RESOLUCIÓN No. 01871

“POR MEDIO DEL CUAL SE MODIFICA RESOLUCION 02767 DE 09 DE OCTUBRE DE 2017 Y SE ADOPTAN OTRAS DETERMINACIONES”

LA SUBDIRECCION DE CONTROL AMBIENTAL AL SECTOR PÚBLICO DE LA SECRETARÍA DISTRITAL DE AMBIENTE

Plano No 3. Localización General de todas las estructuras en área de Cauce, RH y Zmpa del PEDH J Amarillo –Tibabuyes.

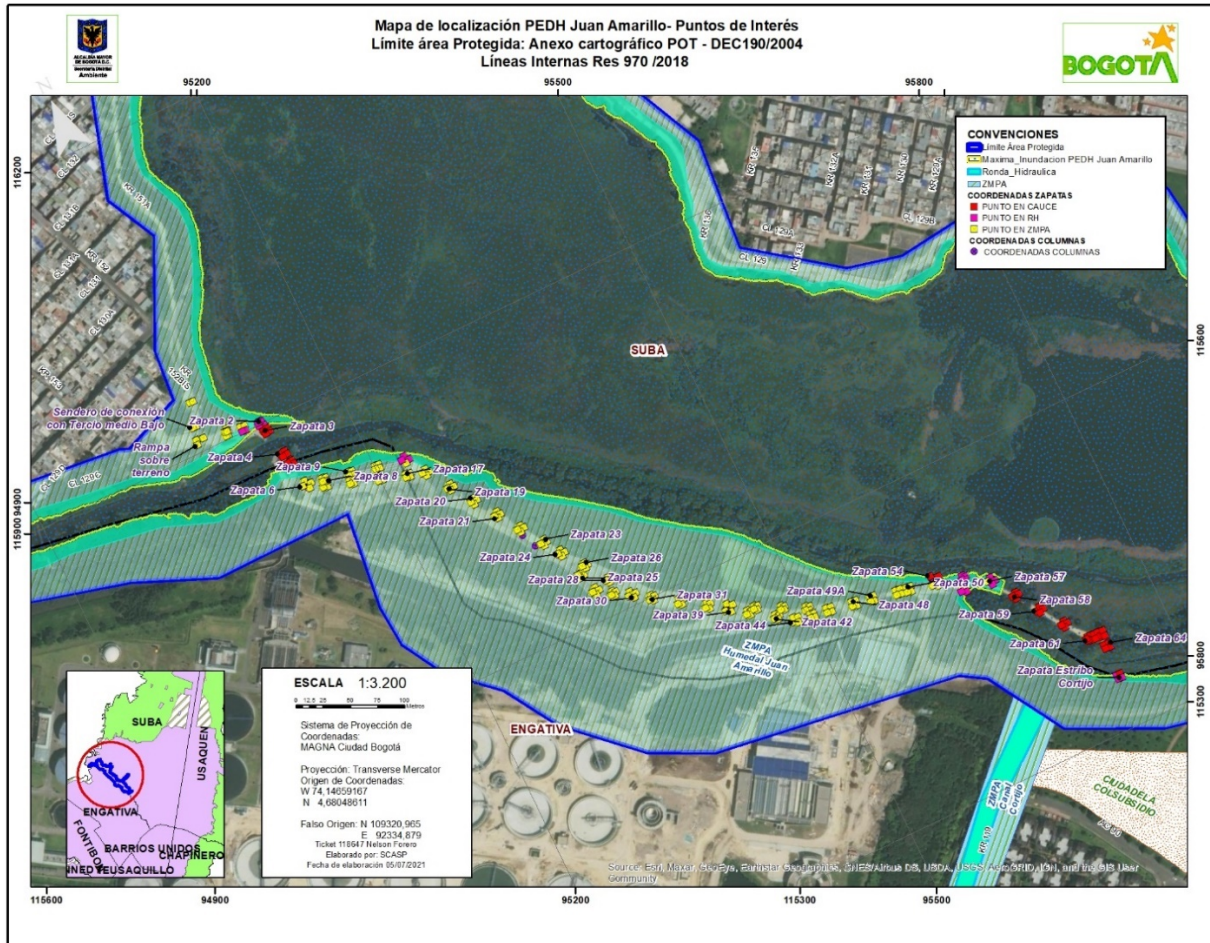
*Una vez analizada la información remitida por EMPRESA DE ACUEDUCTO Y ALCANTARILLADO DE BOGOTÁ EAAB - ESP., Conexión en el PEDH Juan Amarillo – Tibabuyes y consultado el sistema de información geográfico de la Secretaría Distrital de Ambiente -SDA, se determinó que las estructuras a incluir son: para el PUENTE LISBOA ZAPATAS No. 2 y 5; y para el PUENTE CORTIJO CON SUS ZAPATAS y el ESTRIBO, además LA ZAPATA 16; ZAPATA 54 A 64, aprobadas en lineamientos ambientales bajo la resolución No. 02238 (5-09-2017), pasan a ser aprobadas bajo el Permiso de Ocupación de Cauce - POC de cuerdo al realinderamiento emitido la resolución 00970/2018, se encuentra ubicado en área de Cauce, RH y ZMPA en el Río Juan amarillo - JA Tibabuyes”, ver **planos No. 3 a 7**.*

*Una vez analizada la información remitida por la EMPRESA DE ACUEDUCTO Y ALCANTARILLADO DE BOGOTÁ – E.S.P., el equipo SIG de la SCASP verificó las coordenadas proporcionadas por el usuario, confirmando que se encuentran en áreas de cauce, RH Y ZMPA del PEDH J Amarillo – Tibabuyes, como lo indican los planos **No 3 a 6**.*

Plano No 4. Localización detalle de estructuras como Zapatas 2 y 5; Zapata 16 en PEDH J Amarillo – Tibabuyes, (modificación - POC)

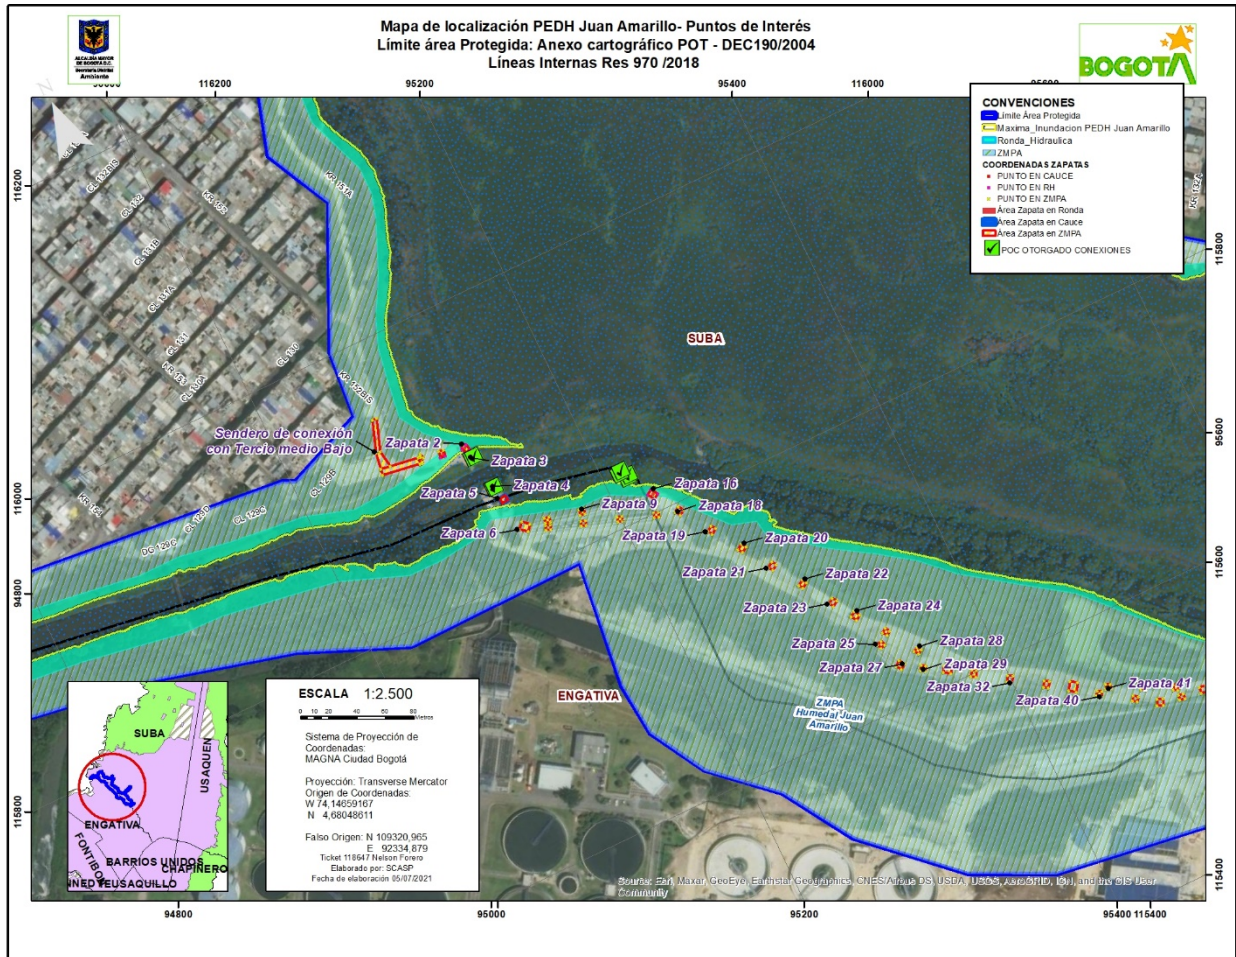
- 1. Para el Puente Lisboa Zapatas No. 2 y 5.**
- 2. Zapata No. 16.**
- 3. Zapata No. 54 a 64.**
- 4. Para el puente Cortijo con sus zapatas y el estribo.**
